金門縣政府 函

主旨：檢送本府110年4月29日「辦理本縣金湖鎮市港段19地號土地上建築物現況與核准之竣工圖說不符現地會勘」紀錄乙份，請查照。

金門縣政府會勘紀錄

一、會勘事由：辦理本縣金湖鎮市港段 19 地號土地上建築物現況與核准之竣工圖說不符現地會勘

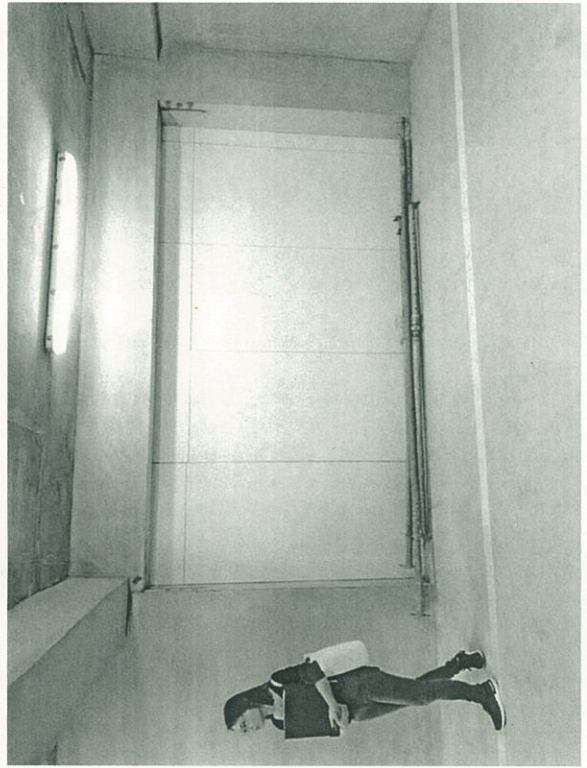
地下室防火門無法關閉及樓梯間牆面變動

（三）請起、承、監造人依個別所屬權責，檢討前開現況與竣工圖不符之事項（含現場無法進入之專有空間），以及龍騰翰林社區管委會現場提供之缺失條列（如附件），於文到1個月內查明現況進行復原改善或辦理變更使用執照，並將處理情形函報本府列管。逾期未依規定者，依建築法相關法規定裁處。

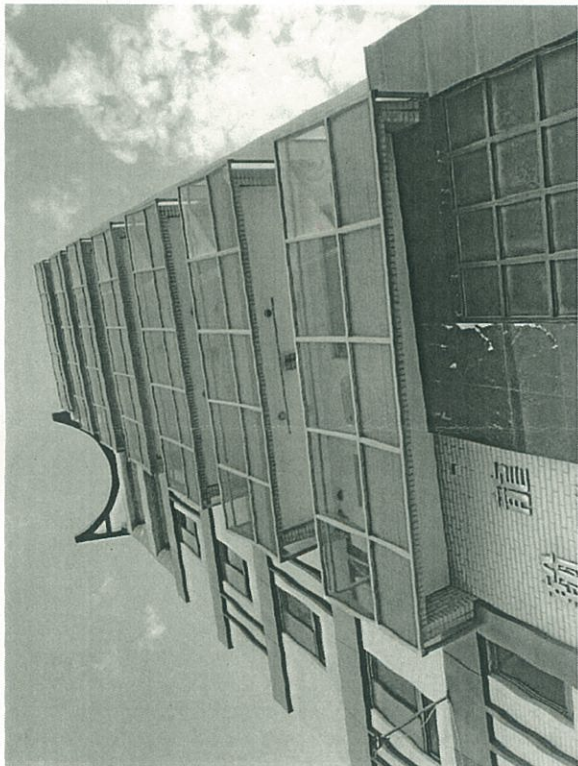
地下室部分空間隔間做為管委會空間

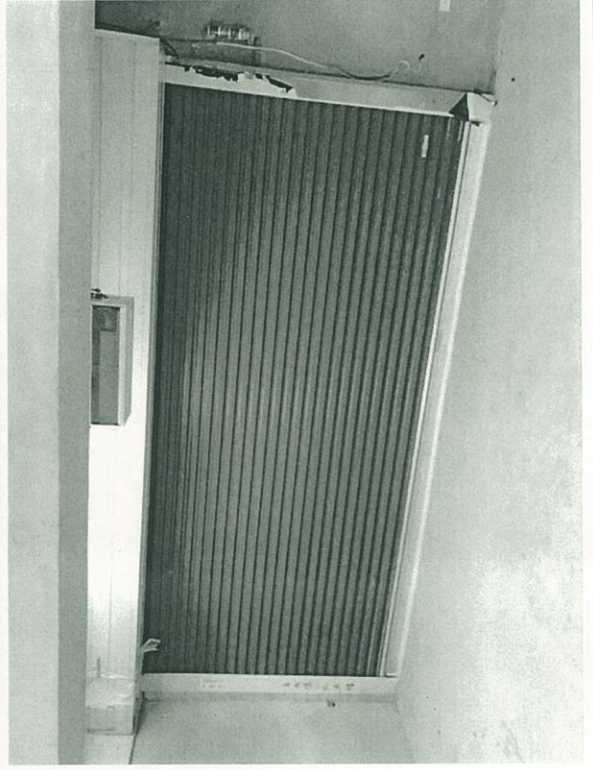
各層陽臺高度不符規定及屋頂層及立面材質變動

地下室部分空間隔間做為管委會空間

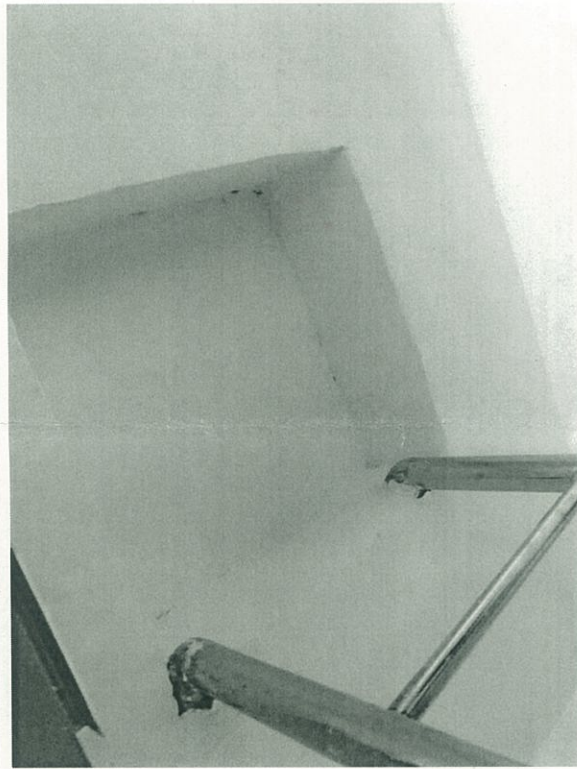
地下一層樓梯迴轉半徑與竣工圖不一致

地下停車升降機前方多做一道鐵捲門

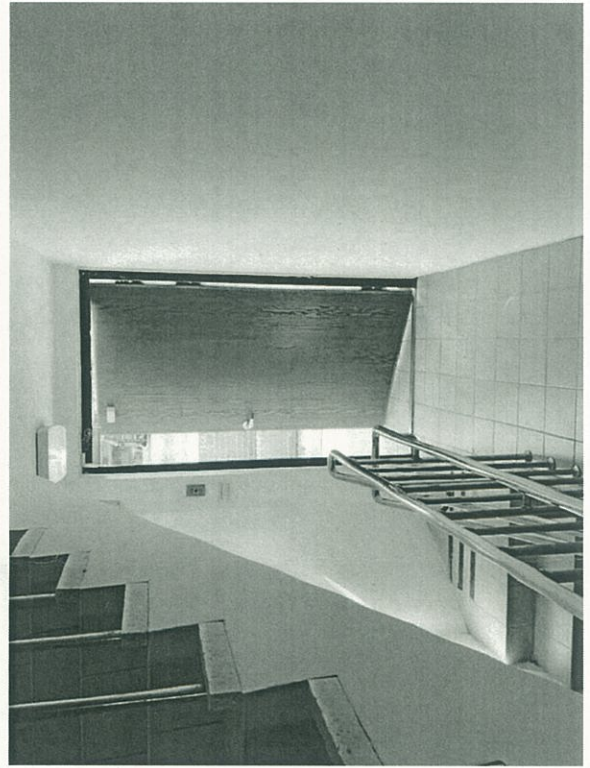
地下一層爬梯式急出口封閉無法開起

地下停車升降機前方多做一道鐵捲門

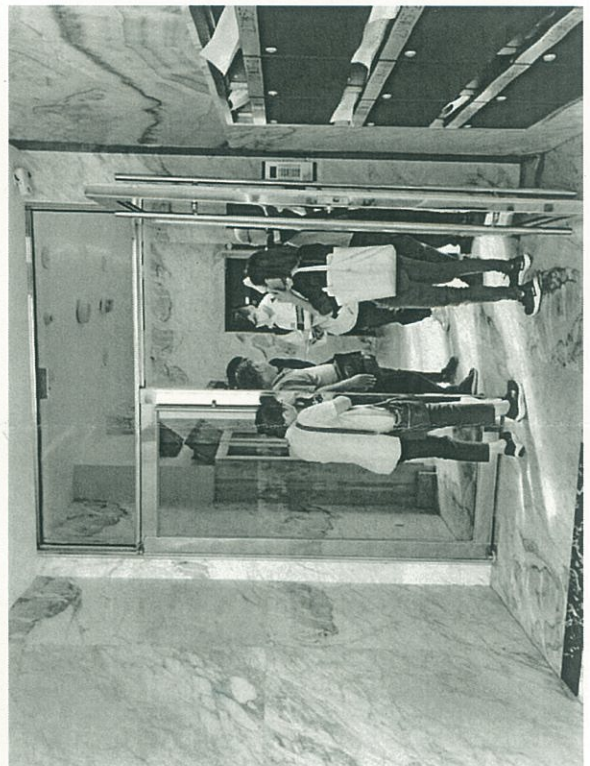
一層無障礙停車位現場未留設

一層安全梯間後側開向屋外之開口及階
數與原核准內容不符

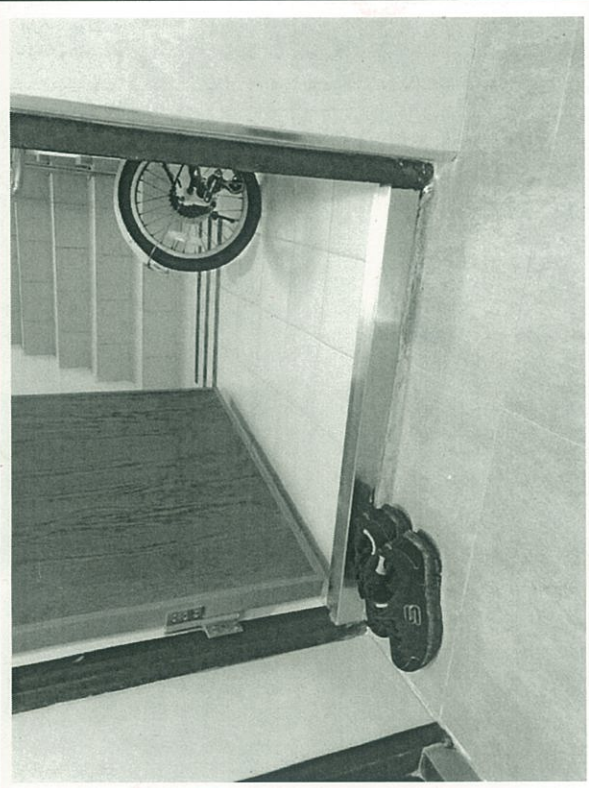
停車空間、車道及車道出入口之安全維護
裝置與原核准內容不符

一層大門及店舖開口位置變動

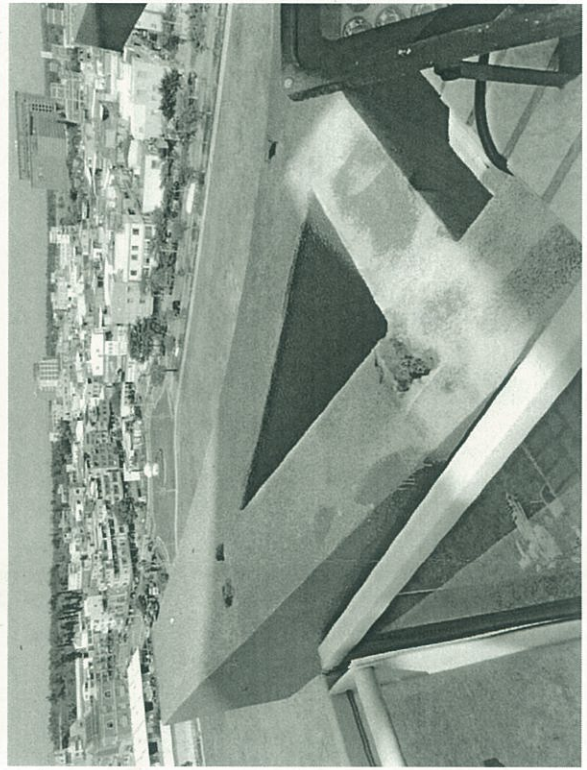
各層梯廳外牆開口不符防火間隔規定

各層進入安全梯之出入口設置門檻

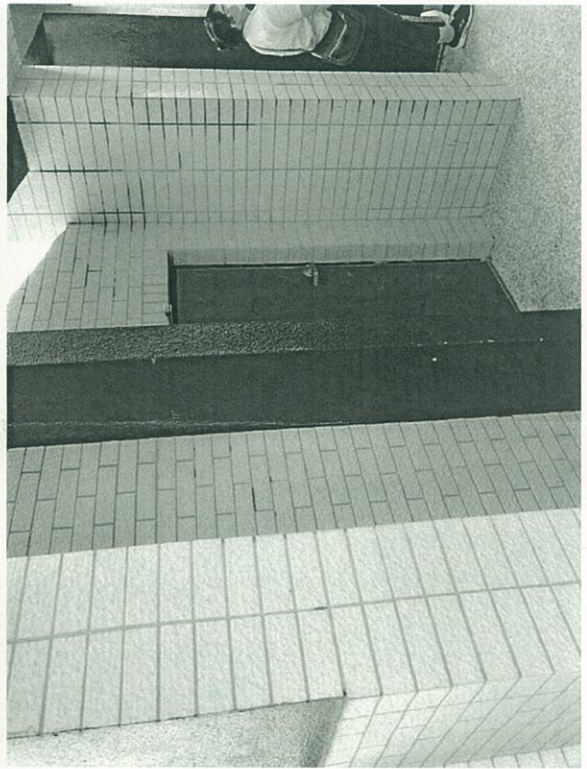
各層梯廳外牆開口不符防火間隔規定

各層進入安全梯之出入口設置門檻

七層夾層增設牆面封閉原水塔空間

屋頂造型部分有孔洞破損情形

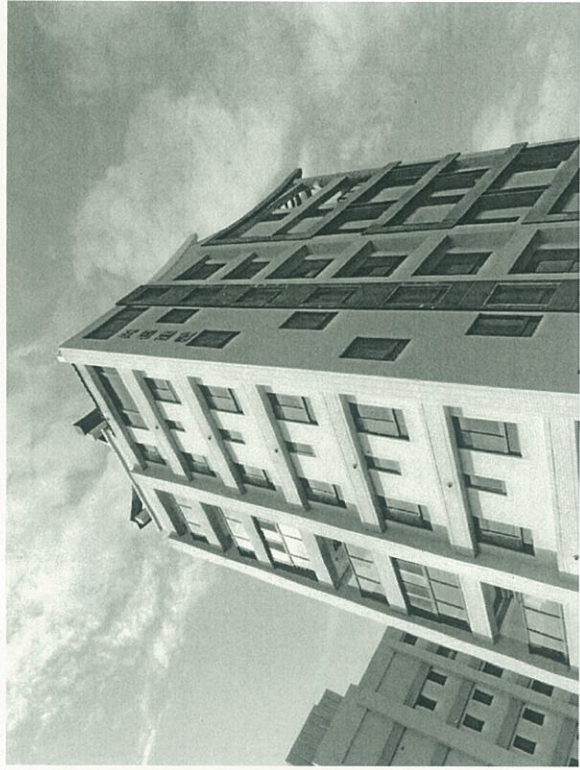
原竣工圖七層之ㄟ戶開門現況未設置

屋突斜屋頂下方空間增設開門
